Tendo em vista que o Contrato nº 007/2022, firmado entre a Câmara Municipal de Sinop e a empresa **ODAIR RAMALHO DE MELO LTDA**, cujo objeto consiste na “**CONTRATAÇÃO DE EMPRESA ESPECIALIZADA PARA EXECUTAR PROJETO DE ACÚSTICA (MARCENARIA) DO PLENÁRIO DA CÂMARA MUNICIPAL DE SINOP**”, constatou-se após a montagem e de acordo com o projeto acústico, que o mesmo impedia a realização de manutenção nos condicionadores de ar do plenário, haja visto que o espaço nas laterais eram menores que o necessário para colocação de ferramentas para execução do serviço de manutenção. Dessa forma a arquiteta responsável sra. Alessandra Migliorini Saldanha analisou as possibilidades e solicitou uma readequação no projeto de acústica, na parte de marcenaria, para sanar o problema ora identificado. Sendo assim, a empresa realizou a readequação e que após medição constatou um acréscimo de 12,83 metros quadrados (aproximadamente) de material, e também do serviço de mão de obra para retirada e readequação das peças. Dessa forma o valor do aditivo será de R\$ 8.495,00 (oito mil quatrocentos e noventa e cinco reais).

**READEQUAÇÃO NA MARCENARIA DO  
PLENÁRIO DA CÂMARA MUNICIPAL DE SINOP/MT**

**Finalidade d

Figura 1: Planta Baixa identificando os painéis readequados

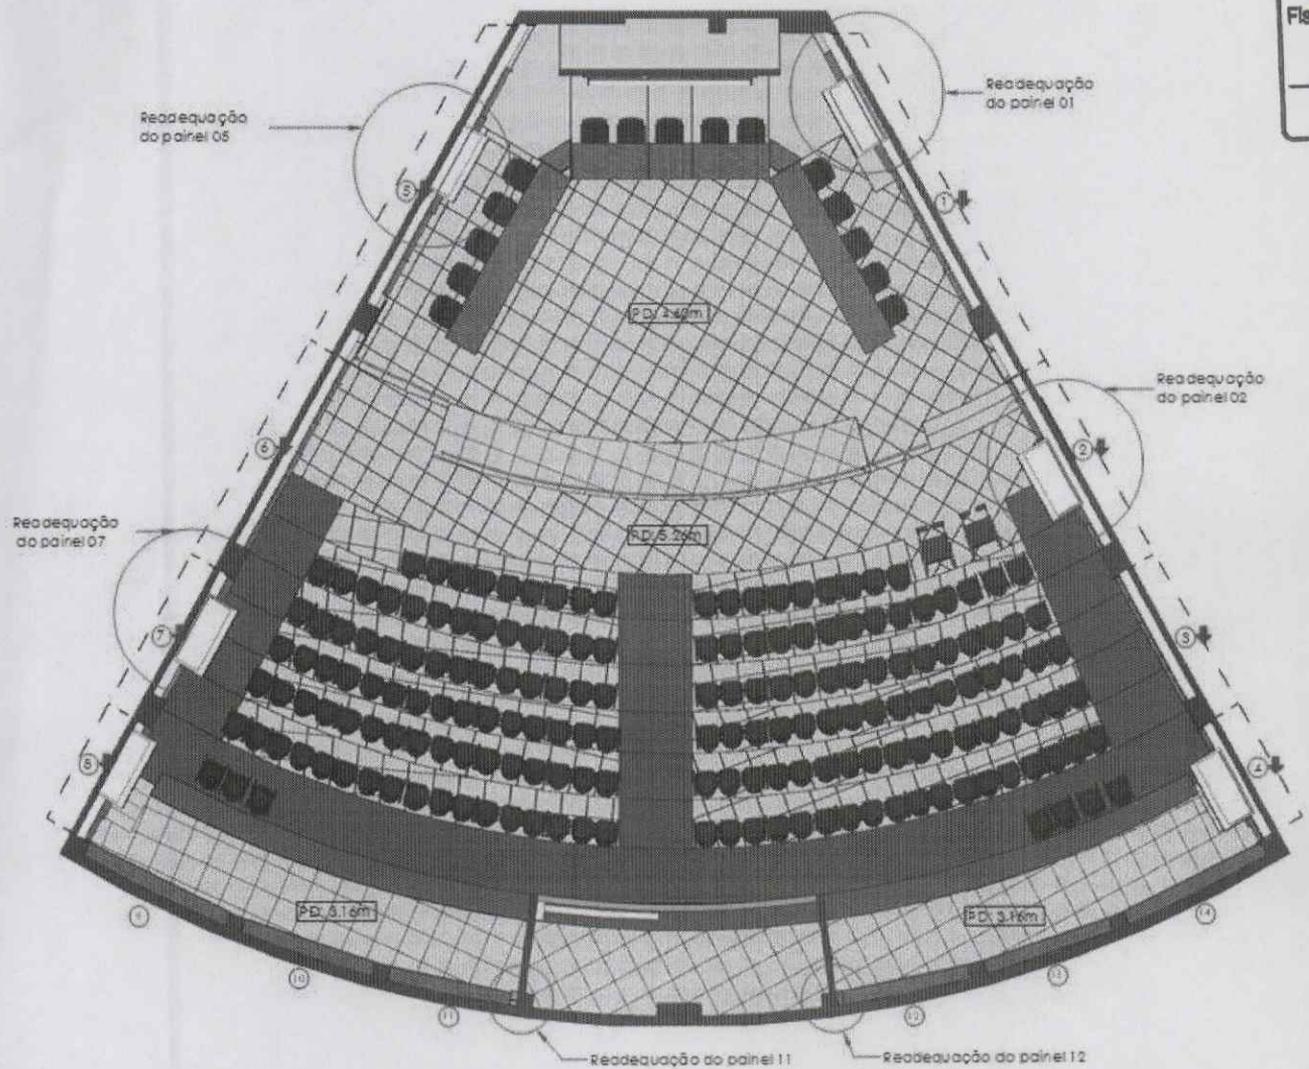
Nessa readequação será preciso para ajustar a marcenaria com os ar condicionados existentes, pois será necessário prever um espaço maior nos painéis para que se possa dar a manutenção nos aparelhos de ar condicionados.

Tais alterações encontram-se identificadas em planta baixa, conforme mostra a figura 01.

Figura 02: Imagem Painel 01

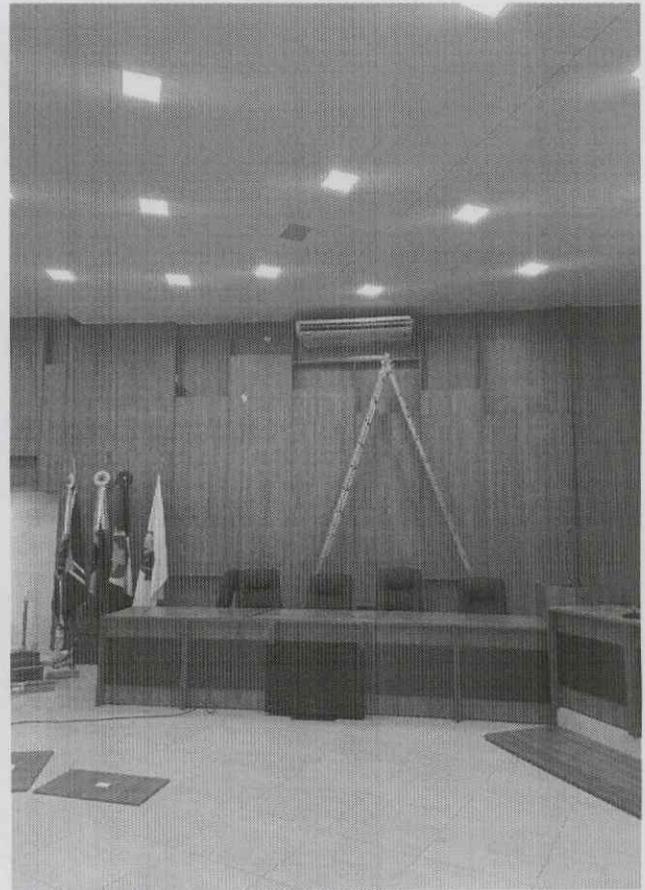
O painel 01 e 05 encontram-se na parte da tribuna dos vereadores (Figura 02 e 03), cuja visibilidade é maior. Portanto, a sugestão é seguir com a peça na horizontal, logo abaixo do ar condicionado, até o próximo módulo da marcenaria, aumentando o vão para o equipamento. Reposicionar os ar condicionados, de forma a ficar centralizado nesse vão, e colocar um painel em MDF, com espessura de 20mm, na cor Savana, marca Guararapes ou similar, na parte de trás desse vão (Figura 04 e 05).

Figura 06: Imagem Painel 02

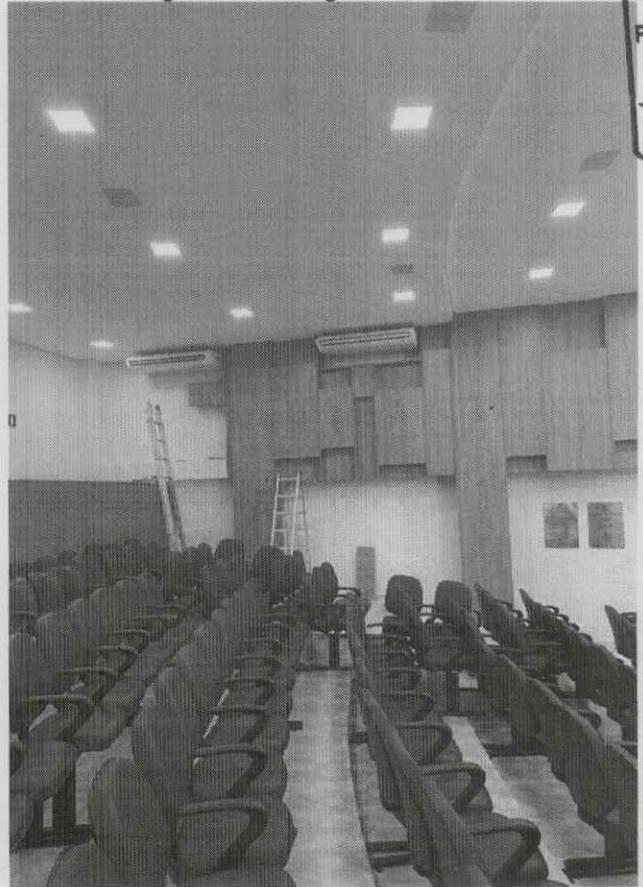
Já os painéis 02 e 07, que estão localizados na área do público (Figura 06 e 07), será aumentado o vão para o equipamento, seguindo com a peça na horizontal, localizada abaixo do equipamento, diminuindo a altura do módulo da direita do painel, ficando conforme as figuras 08 e 09.

Figura 10: Readequação Painel 11

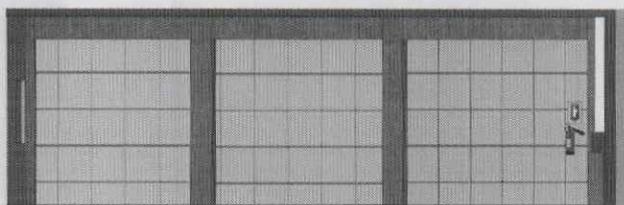
Nos painéis 11 e 12, que estão localizados ao fundo da plateia (Figura 10 e 11), o projeto de readequação prevê a criação de um pilar falso revestido em MDF com espessura de 20mm, na cor Savana, marca Guararapes ou similar, seguindo o mesmo alinhamento e disposição dos demais pilares revestidos do mesmo material, dando continuidade e conexão visual ao projeto, conforme as figuras abaixo.
